**Punkte zu denen das Bundesaufsichtsamt für Flugsicherung
mit dem Aufklärungsschreiben vom 04.11.2011
die DFS GmbH um Aufklärung gebeten hat:¹**

Abwägung BER

**Punkte zu denen das Bundesaufsichtsamt für Flugsicherung
mit dem Aufklärungsschreiben vom 23.12.2011
die DFS GmbH um Aufklärung gebeten hat:²**

EDDB Berlin/Schönefeld
- SIDs Betriebsrichtung 07 -

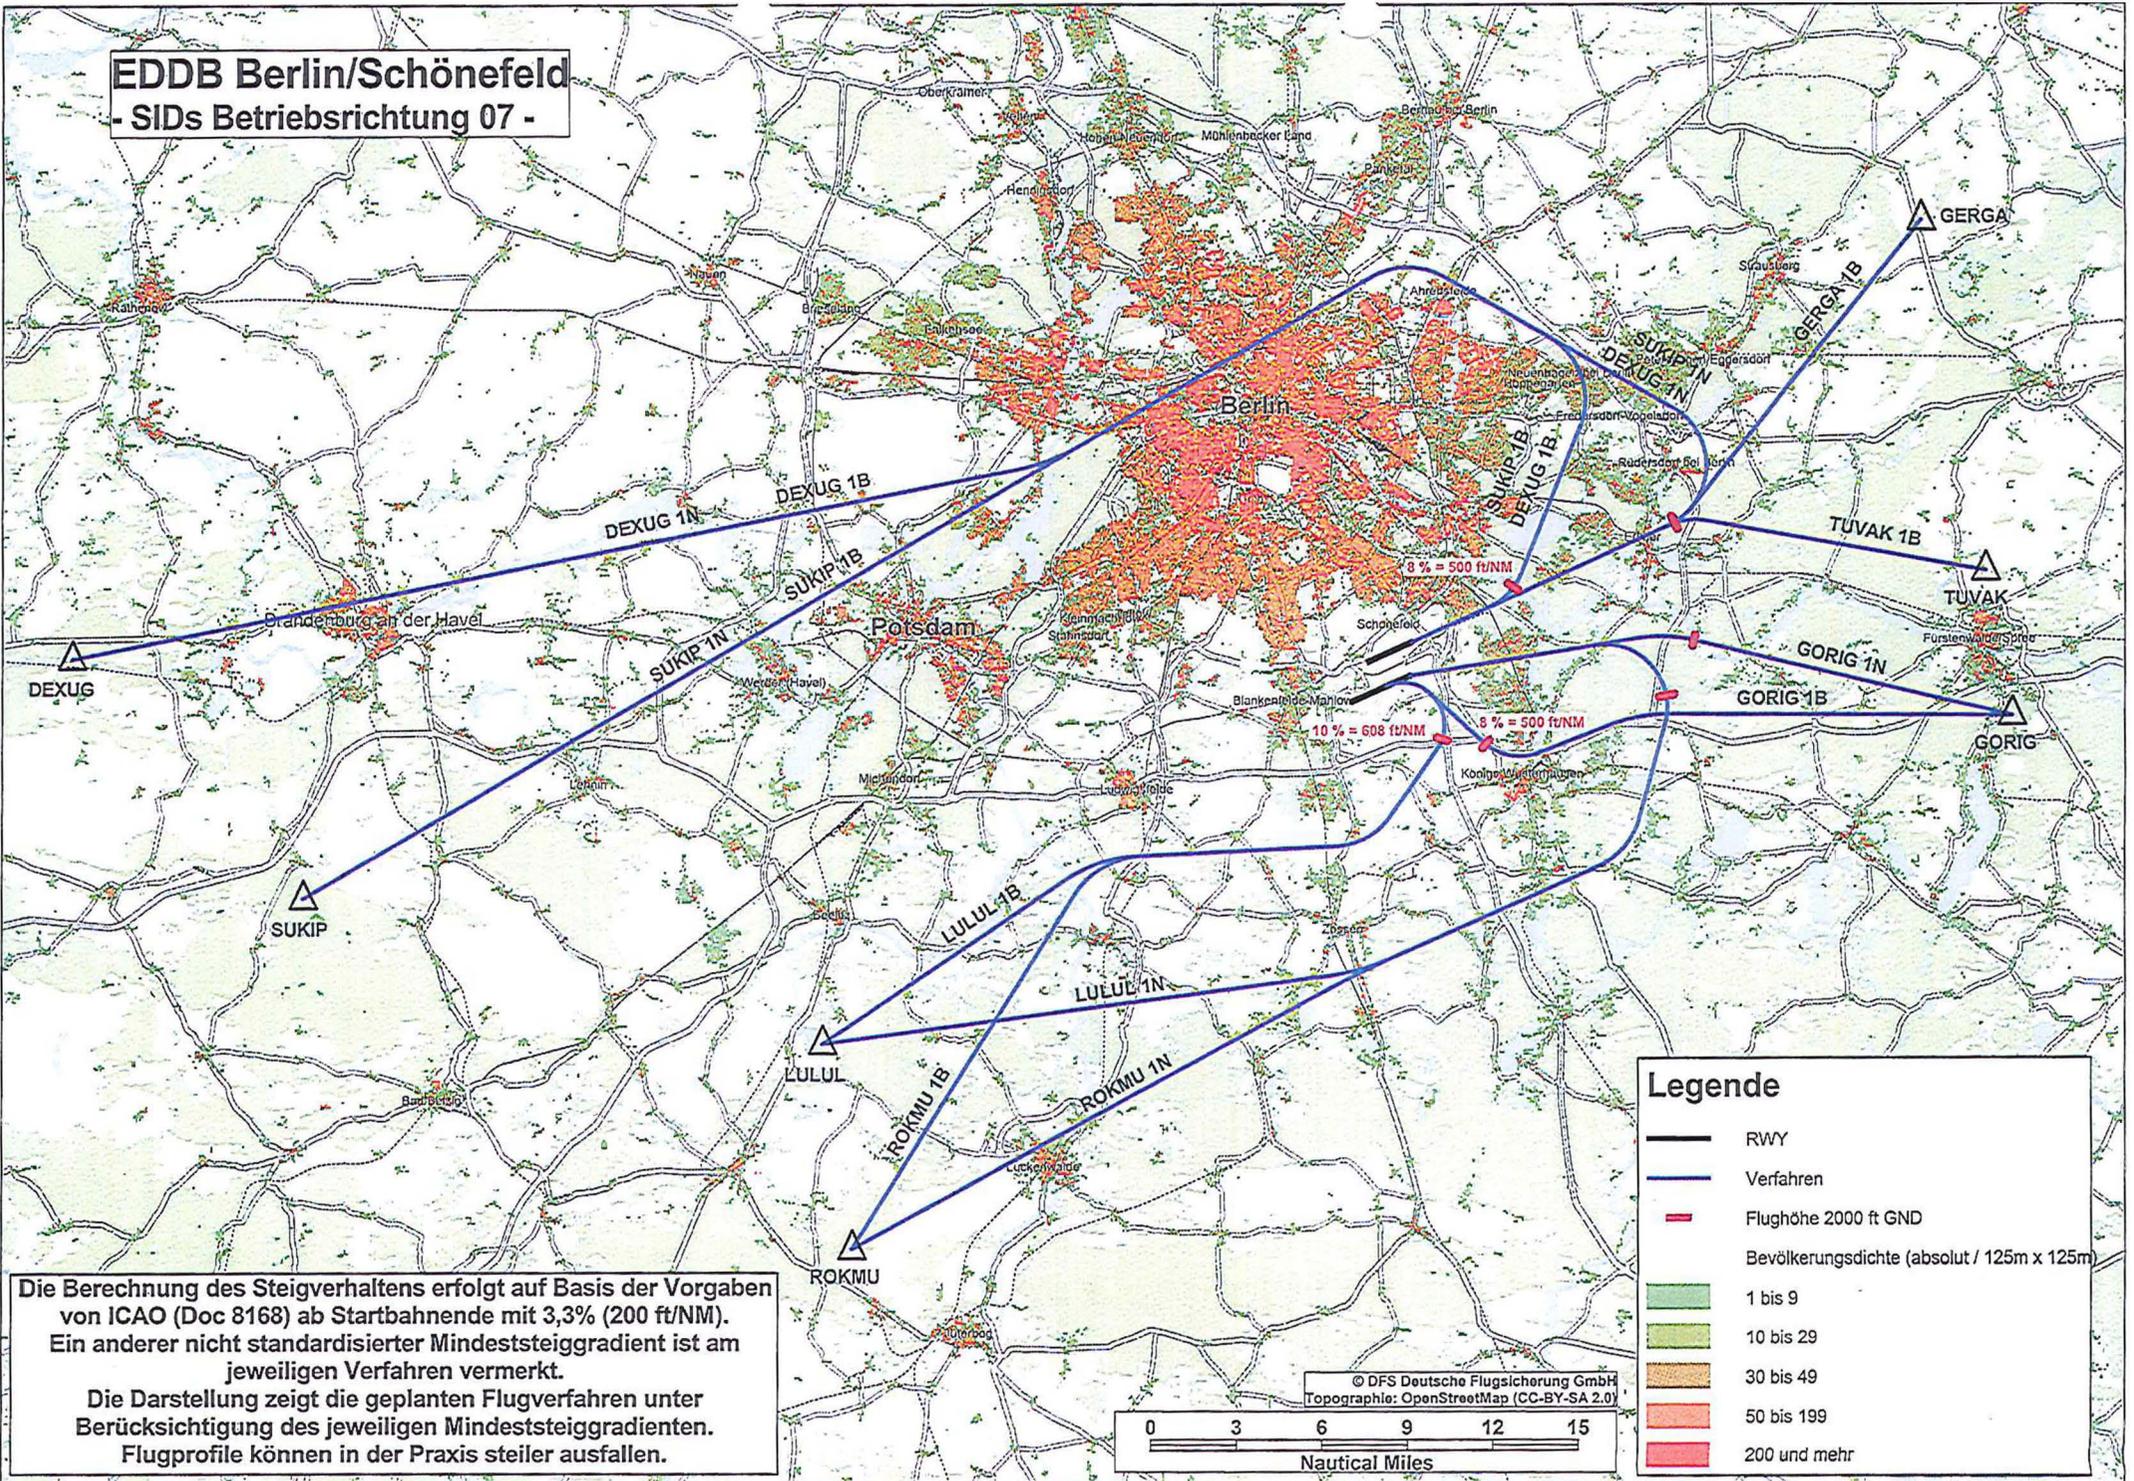
1. Hindernissituation beim Abflug von der südlichen Piste in Betriebsrichtung 07
2. Punkte auf den Flugverfahren, an denen eine Flughöhe von 600m über bzw. unterschritten wird

Stellungnahme zur Übersendung von Plänen (Für jedes für BER geplante Flugverfahren ist der Punkt zu kennzeichnen, an dem 2.000 ft./600m GND nach oben oder unten passiert werden. Dabei sollte bei den Anflugverfahren der Gleitweg von 3 ° und bei den Abflugverfahren der jeweilige PDG angesetzt werden.)

anbei erhalten Sie wie angekündigt die grafische Darstellung zu den Abflügen beim Erreichen von 2000ft GND.

Die Berechnung des Steiggradienten erfolgt auf Basis der Vorgaben von ICAO (Doc 8168) ab Startbahnende mit 3,3% (200ft/NM). Ein anderer nicht standardisierter Mindeststeiggradient ist am jeweiligen Verfahren vermerkt. Die Darstellung zeigt die geplanten Flugverfahren unter Berücksichtigung der jeweiligen Mindeststeiggradienten. Flugprofile können in der Praxis steiler ausfallen.

Die Berechnung des Steigverhaltens erfolgt auf Basis der Vorgaben von ICAO (Doc 8168) ab Startbahnende mit 3,3% (200 ft/NM). Ein anderer nicht standardisierter Mindeststeiggradient ist am jeweiligen Verfahren vermerkt.

Die Darstellung zeigt die geplanten Flugverfahren unter Berücksichtigung des jeweiligen Mindeststeiggradienten. Flugprofile können in der Praxis steiler ausfallen.
